# COMUNE DI FOSSO'

**Oggetto: Progetto di "Razionalizzazione della rete di alta tensione nelle aree  
di Venezia e Padova" presentato da Terna rete Italia s.p.a. - prime  
osservazioni ai sensi dell'art. 24 D.lgs. 152/2006**

## **Razionalizzazione della rete elettrica di alta tensione nelle aree di Venezia e Padova**

# **OSSERVAZIONI Prime indicazioni**

Stralcio tavola "Corografia area di intervento Malcontenta/Fusina "C" – Interventi previsti (progetto procedura 2008)

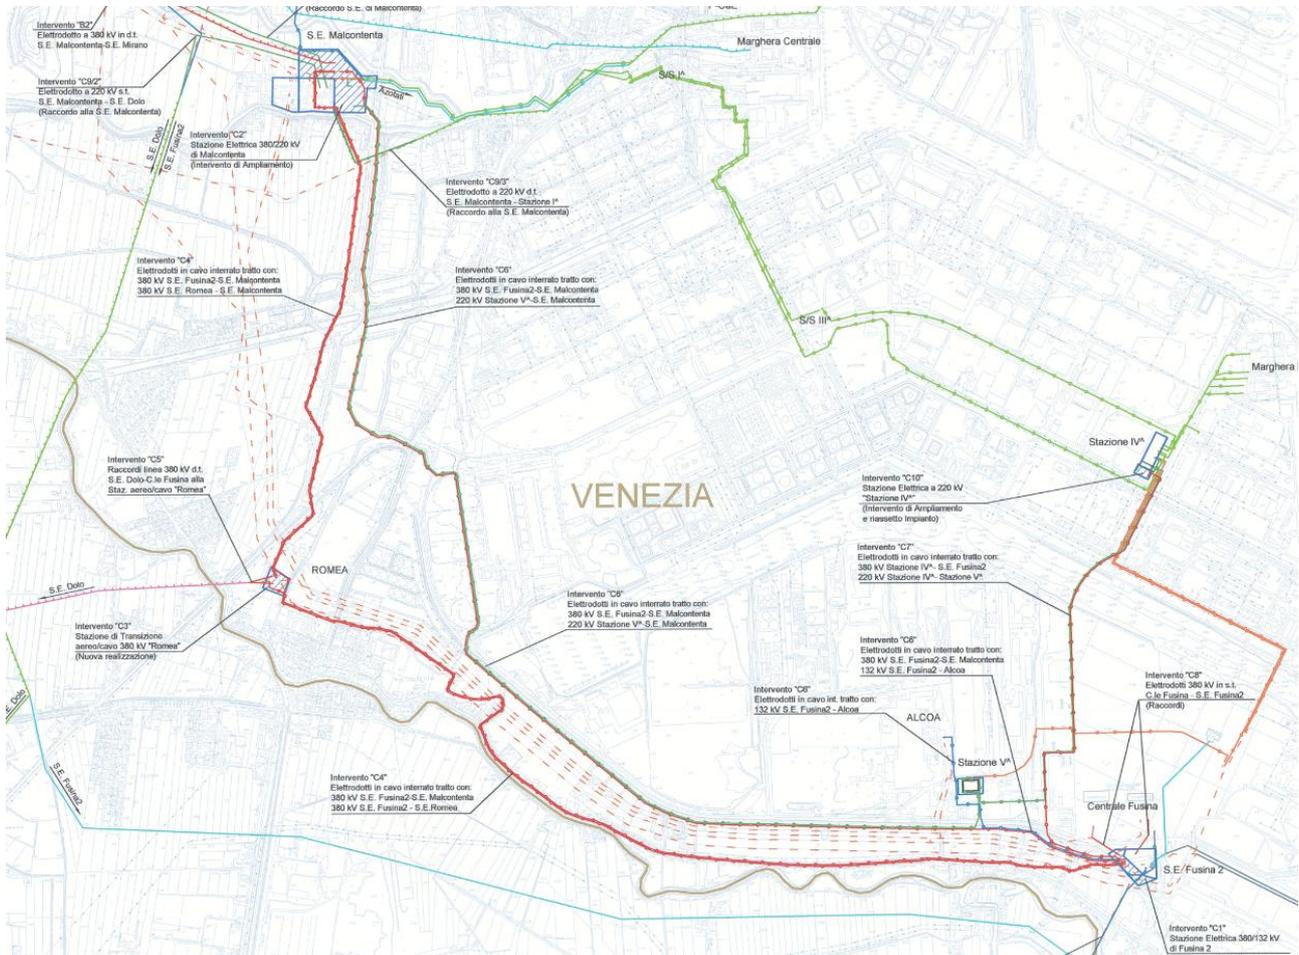
Va ricordato che il progetto presentato nel 2008, sempre relativo alle tratte Dolo-Camin e Fusina – Malcontenta, prevedeva la realizzazione delle seguenti linee a 380kV in cavo interrato (evidenziate nella immagine di seguito riportata):

Nel caso del SIA in oggetto, Terna avrebbe potuto individuare nell'asse "infrastrutturale" dell'idrovia il sedime per la realizzazione della linea elettrica in cavo, atteso che oggi tecnologicamente è possibile utilizzare la tecnologia del cavo estruso XLPE, così come avviene in tutto il mondo (Italia compresa).

***Ne consegue che, dal punto di vista metodologico, il SIA è mancante di una parte fondamentale quale la valutazione comparata tra alternative, pertanto, esso non risponde ai disposti del D.Lgs 152/2006, art. 22, per quanto riguarda i contenuti dello Studio di Impatto Ambientale.***

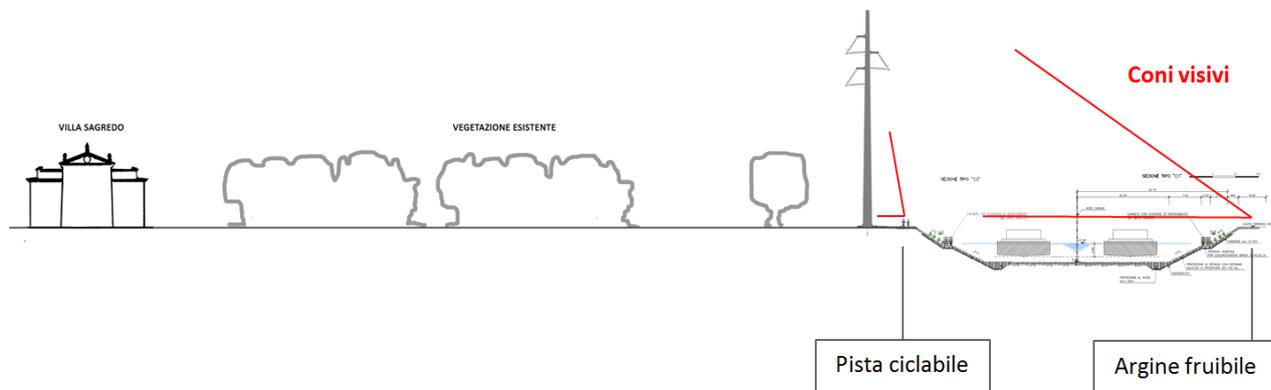
Rispetto alle mitigazioni paesaggistiche proposte per Villa Sagredo, si ritiene importante sottolineare come Terna non affronti le seguenti questioni fondamentali dal punto di vista paesaggistico:

- è stato verificato solo il livello di interferenza che il progetto genera rispetto a chi fruisce il Bene, ovvero il suo proprietario e gli ospiti della villa (ristorante e convegni), non anche rispetto a chi fruisce il Bene da un'area pubblica, come ad esempio l'idrovia. Il fotoinserto elaborato dal punto di ripresa S14a, elaborato da Terna, ne è l'esempio. Il paesaggio, infatti, deve essere interpretato come "campo" e "controcampo";

Se le misure mitigative possono in qualche modo, appunto, mitigare la visione dell'elettrodotto da parte di chi fruisce il Bene, dall'altra tali mitigazioni sono ininfluenti per la popolazione che, percorrendo gli argini dell'idrovia e la viabilità esistente, può osservare la villa che è un Bene pubblico (altrimenti non sarebbe tutelata).

**Le misure mitigative proposte da Terna, che riguardano le fasce boscate di mascheramento visuale poste tra il Bene e l'elettrodotto, possono ridurre l'interferenza visiva del progetto dal Bene stesso, ma non sono in grado di mascherare la visione dell'elettrodotto da parte della popolazione che percorre gli argini dell'idrovia e la viabilità esistente.**

**Inoltre, ai fini della visione di Villa Sagredo da parte della popolazione, tali mascheramenti possono produrre una perdita della visibilità del Bene stesso, nascondendo un valore pubblico tutelato dalla Legge.**
